INFO NORMES

BULLETIN D'INFORMATION SUR LES NORMES DE CONSTRUCTION ET D'ENTRETIEN ROUTIER

Tome II - Construction routière

21^e mise à jour

Figure 1 – Extrait du DN II-9-003 « Installation d'une barrière en ballots de paille »

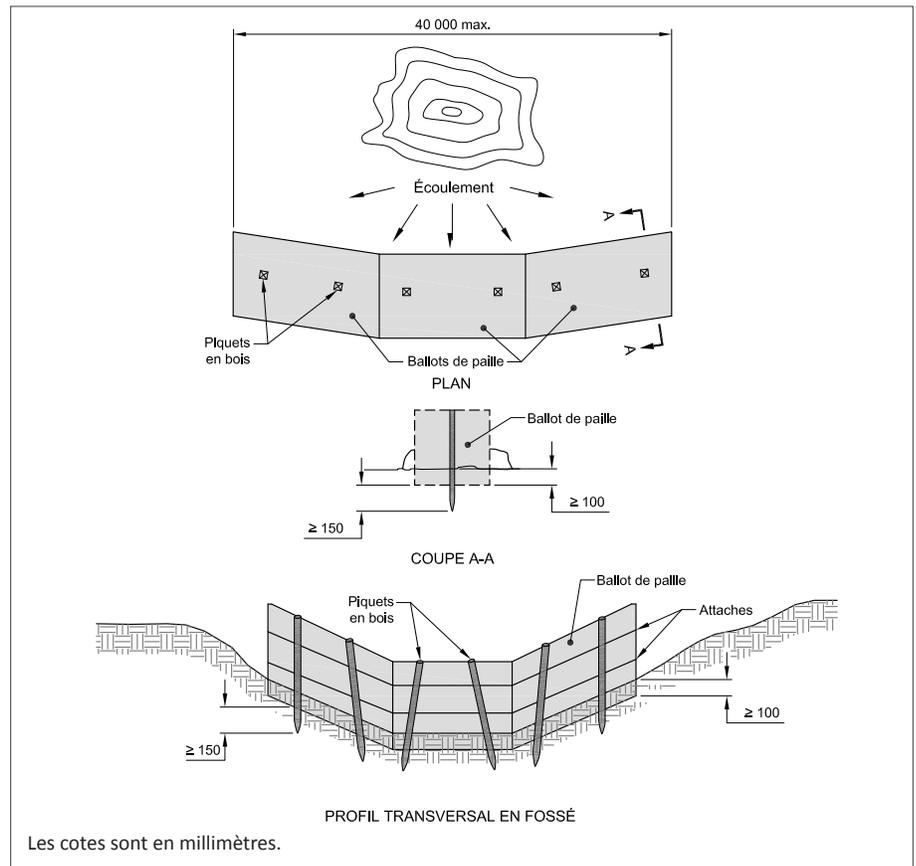
De plus, l’installation de ce type de dispositif est maintenant encadrée dans le nouveau dessin normalisé (DN) II-9-003 « Installation d’une barrière en ballots de paille » du chapitre 9, reproduit à la figure 1 (voir à la page suivante).

- au périmètre aval d’une surface mise à nu;
- sur des pentes d’une longueur de moins de 30 m situées en amont de la barrière;
- sur des pentes de 2H:1V et moins;
- pour une superficie drainée de moins de 1 000 m² par segment de 40 m de longueur de barrière;
- autour des puisards, si le sol est non asphalté;

Figure 2 – Extrait de la nouvelle figure 2.4-4 « Justification de la fermeture d'un terre-plein central »

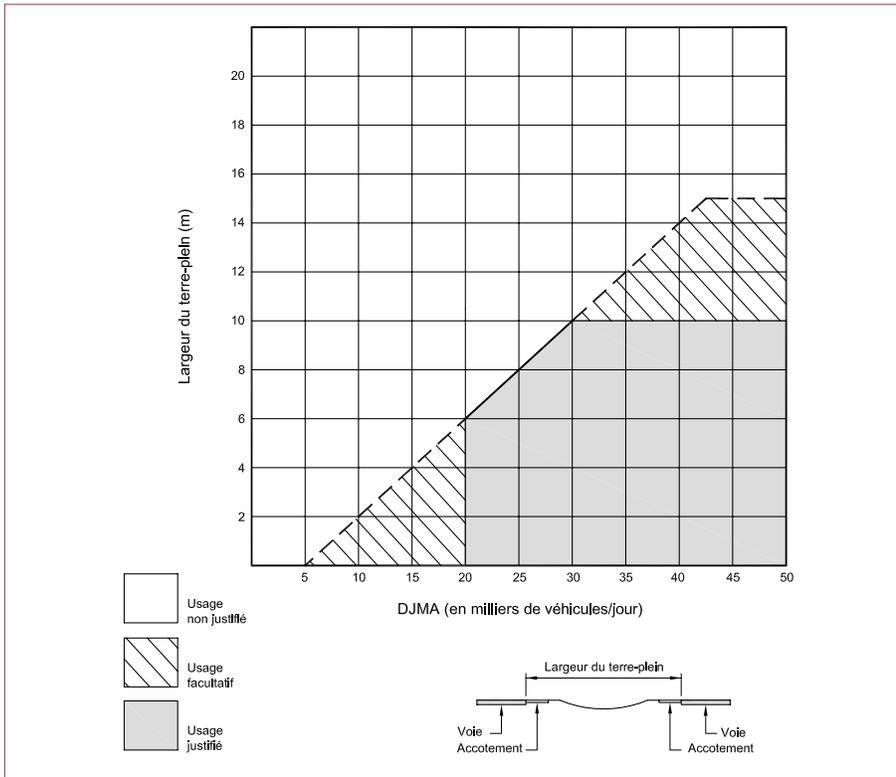
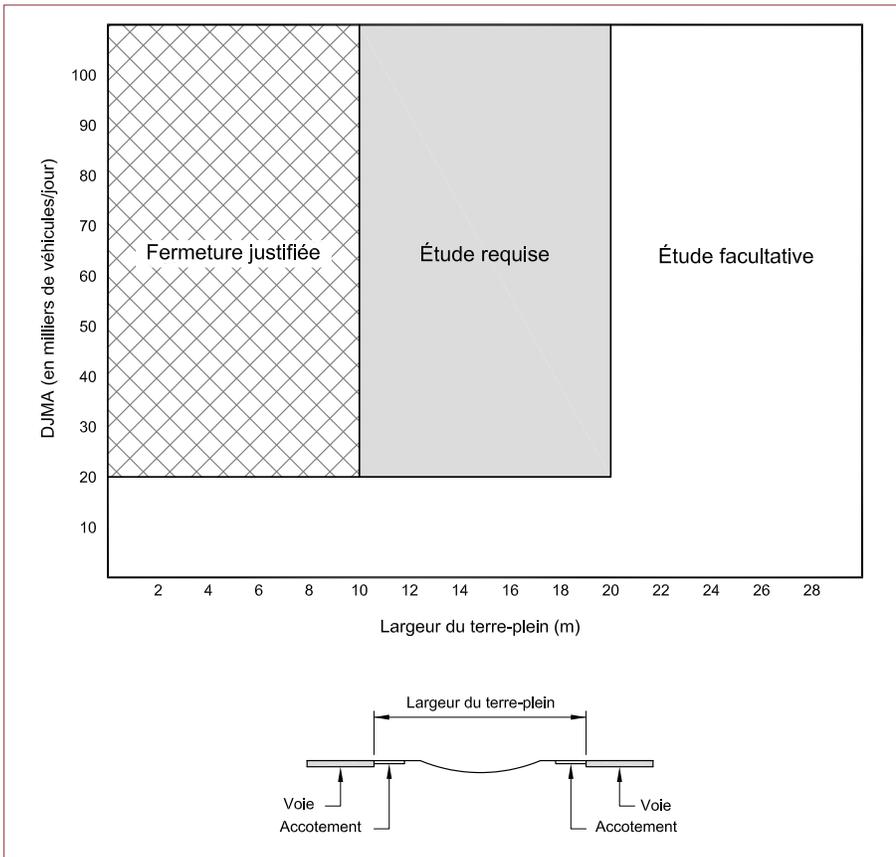
Avant la mise à jour, la norme précisait les exigences illustrées dans la figure 2.4-4 « Justification d'une glissière dans un terre-plein (route où la vitesse affichée est de 90 km/h et plus) ». Pour une route où la vitesse affichée était de 90 km/h et plus et un *Débit journalier moyen annuel* (DJMA) inférieur à 5 000 véhicules par jour (voir la figure 1), aucune glissière n'était nécessaire, quelle que soit la largeur du terre-plein. De même, dans

le cas d'un terre-plein de 15 m et plus de largeur, aucune glissière de sécurité n'était nécessaire, indépendamment du débit de circulation.

La nouvelle norme étend la possibilité de fermer des terre-pleins d'une largeur supérieure à 15 m et apporte des précisions sur les paramètres de décision à considérer lorsque le terre-plein est d'une largeur supérieure à 10 m, comme illustré à la figure 2.4-4 « Justification de la fermeture d'un terre-plein central » (voir la figure 2 à la page suivante) :

- fermeture justifiée : le terre-plein doit être fermé systématiquement;
- étude requise : une étude de sécurité doit être effectuée afin d'évaluer la pertinence de la fermeture du terre-plein. Dans le cas d'un terre-plein existant, cette étude doit être basée notamment sur l'historique des accidents avec

traversée de terre-plein, le profil en travers du terre-plein et la géométrie de la route. Dans le cas d'un nouveau terre-plein, l'étude doit être basée sur les résultats d'études réalisées sur des sections de route ayant des caractéristiques comparables;

- étude facultative : aucune intervention ou étude de sécurité n'est requise *a priori*. Le potentiel d'accident ou l'historique des accidents avec traversée de terre-plein dans un secteur donné peut toutefois justifier une étude de sécurité et, le cas échéant, la fermeture du terre-plein.
